Evaluation und Priorisierung von Umfahrungsstrassen

Schlussbericht vom 28. November 2013

Fragen zur Umfahrung Kerzers

Abbildung 7: Detaillierte Ergebnisse der Nutzwertanalyse aller 26 Projekte, Szenario "Tendance"

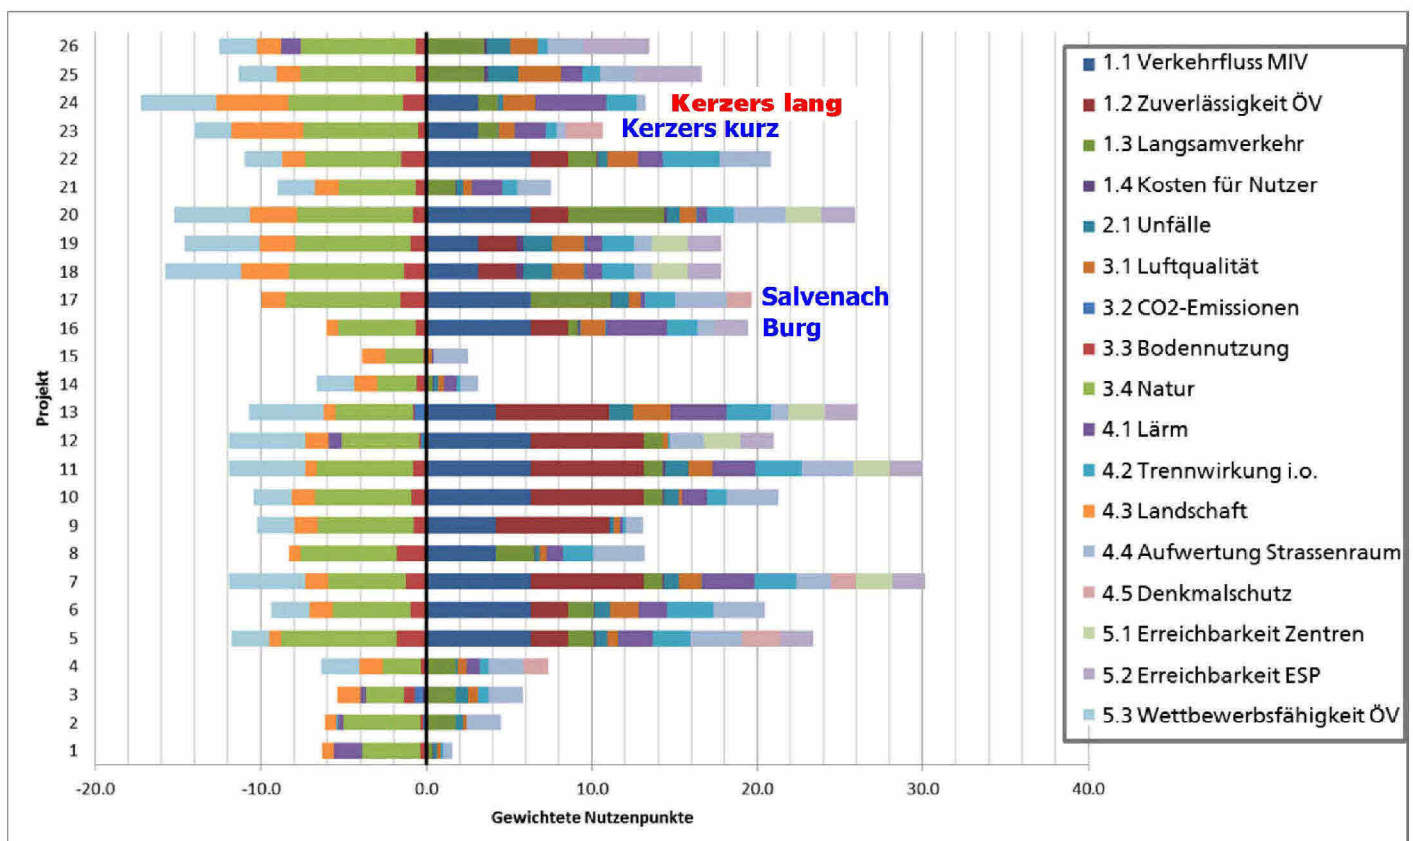
Warum → Kerzers am Schluss (Gruppe IV), die Nachbarn an der Spitze (Gruppe I)?

23
 CONTOURNEMENT DE KERZERS - VARIANTE COURTE

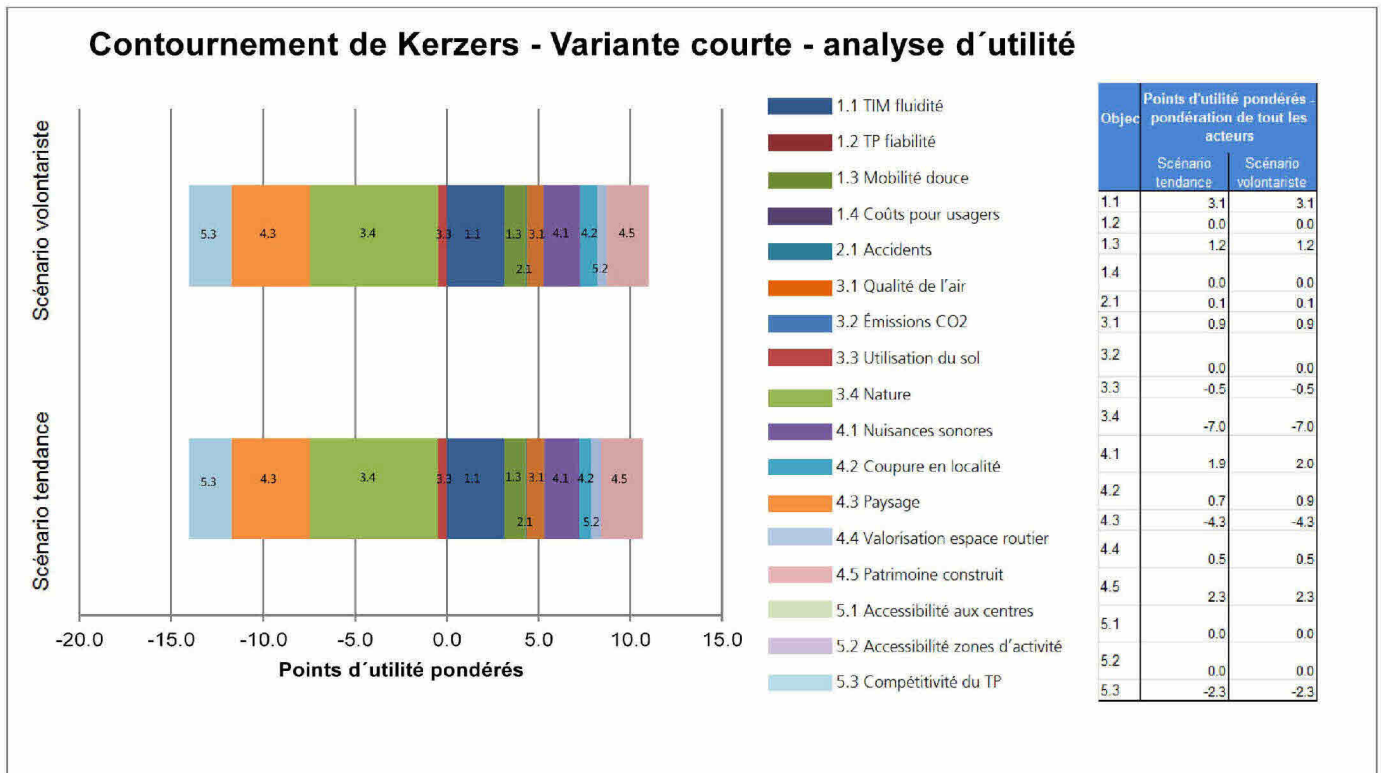
Tabellen OK, aber was „damit anfangen?“

Quervergleich: was fällt auf

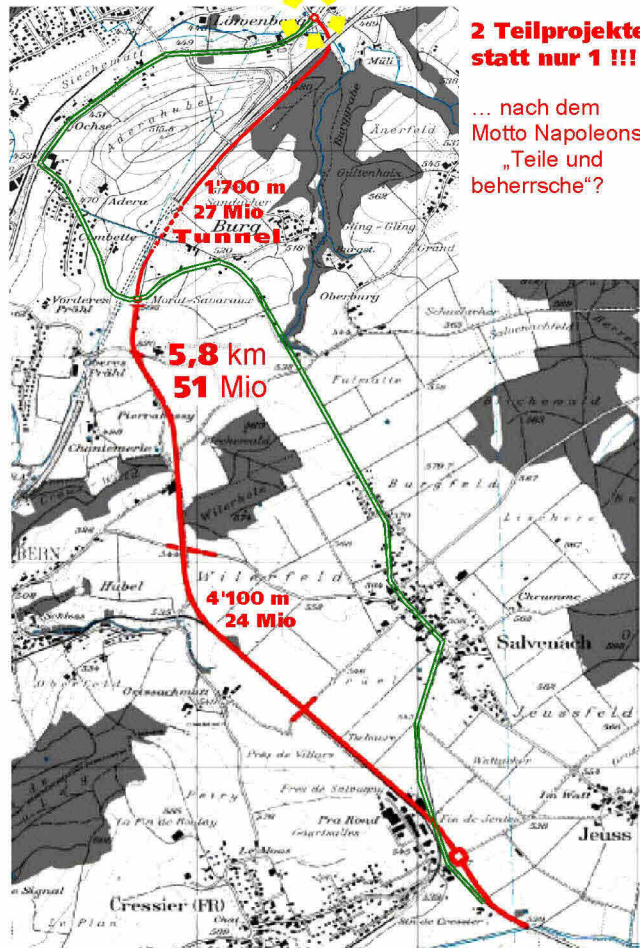
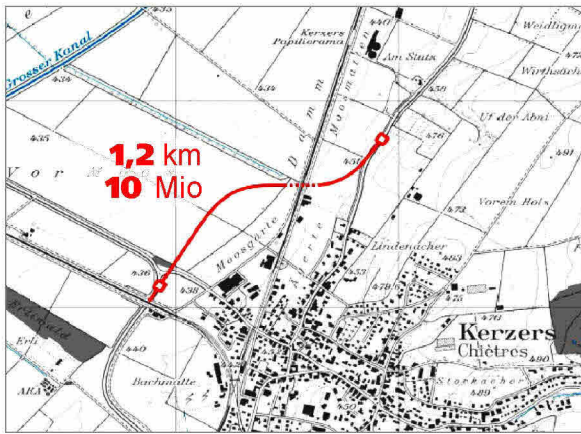
2 Teilprojekte statt nur 1 !!!
... nach dem Motto Napoleons: „Teile und beherrsche“?

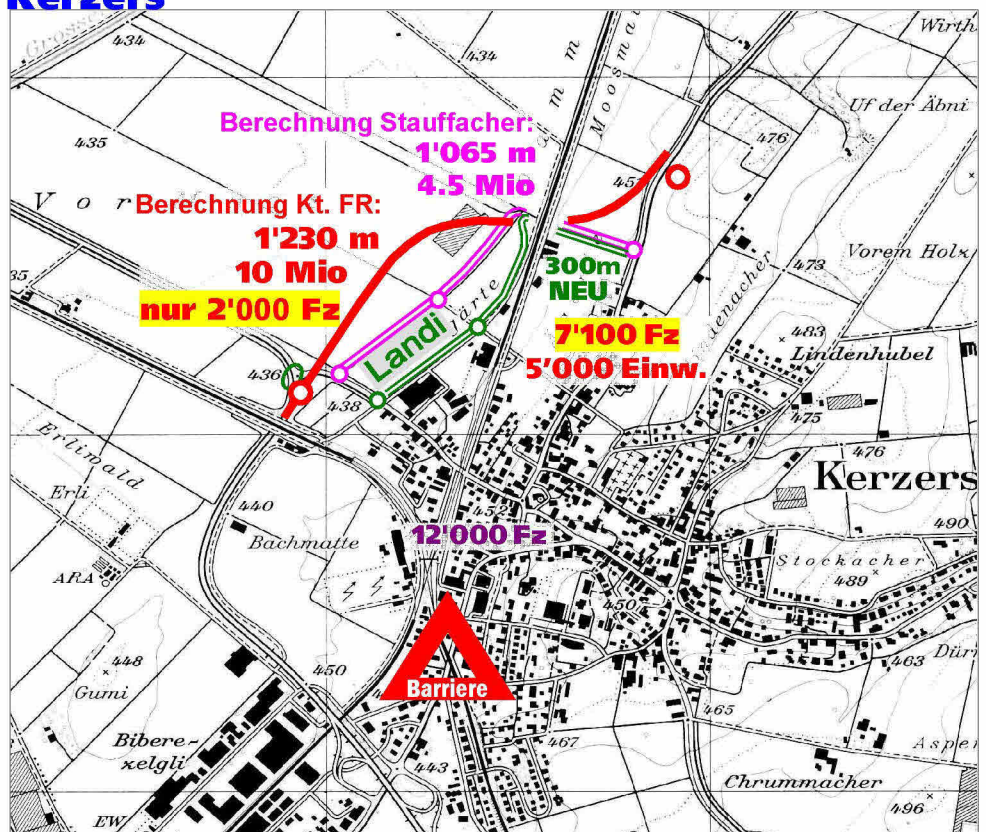
- **Warum** bloss 2'000 von 7'100 Fahrzeugen, statt über 5'000 vom Nord-Süd-Transit berücksichtigt? (schwere LK! in 10 Jahren +69%! +A5 Biel!)
- **Warum** wurde die Barriere Murtenstrasse ignoriert? (Langsamverkehr, Lärm, Luft, CO2)
- **Warum** unsinnige Zerschneidung Fruchtfolgefläche FFF?
- **Warum** Überbewertung ÖV Lyss–Kerzers?
- **Warum** unverhältnismässig hohe 10 Mio Kosten?

Wurde da etwa bloss der Verkehr Fräschelsgasse–Müntschmierstrasse bewertet?

Fragen zur Umfahrung Salvenach Burg Löwenberg

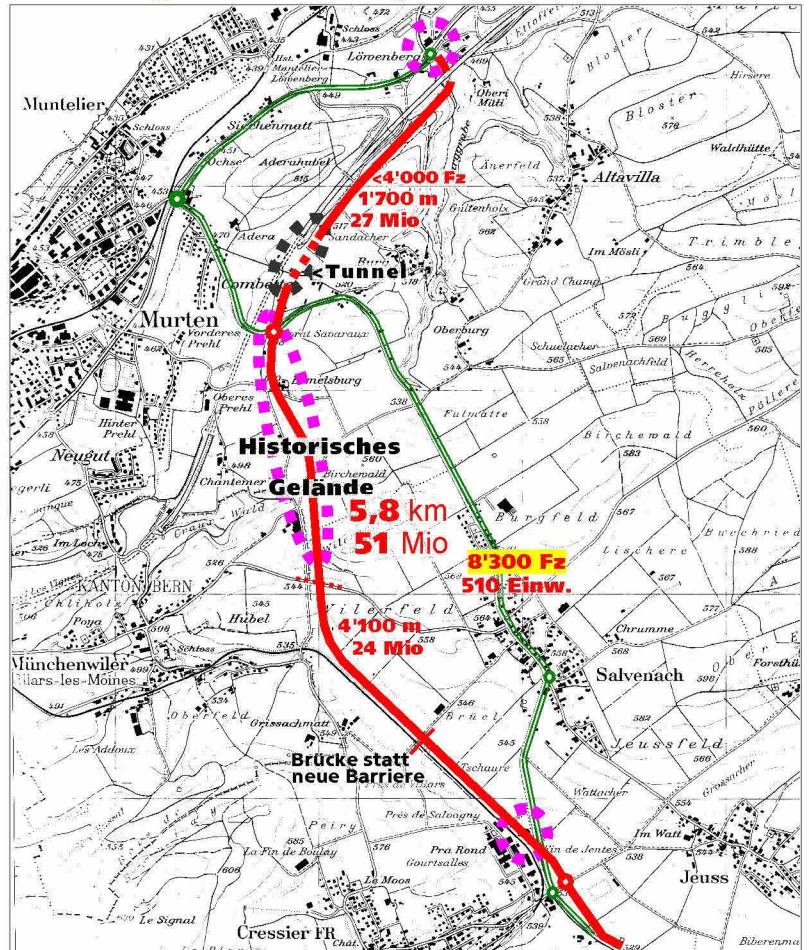
- **WO + WANN** gibt es Stau?
(Probleme mit den 4 Kreiseln?)
 - **Wie gross** ist der Zeitgewinn?
 - **Anzahl Fahrzeuge** AderaStr.–Löwenberg?
 - **Wie problematisch** ist ein neuer Tunnel neben A1-Tunnel Combette?
 - **Wie wurde die Zerschneidung**
- des historischen Geländes und der
- Naherholung Murten bewertet?
 - **Wie gross** ist der Schaden fürs Landschaftsbild von Murten + Burg?
 - **Wie gross** ist der Schaden für die Güterzusammenlegung Murten + Burg?
 - **Wieso zwei** Teilprojekte – zur besseren Positionierung und Beschönigung?
 - **Warum bloss 51 Mio** (Vergleich Kerzers)?
- ➔ „Burg–Löwenberg“:
keine Ortsumfahrung!
Daher: **Prestige oder Notwendigkeit?**
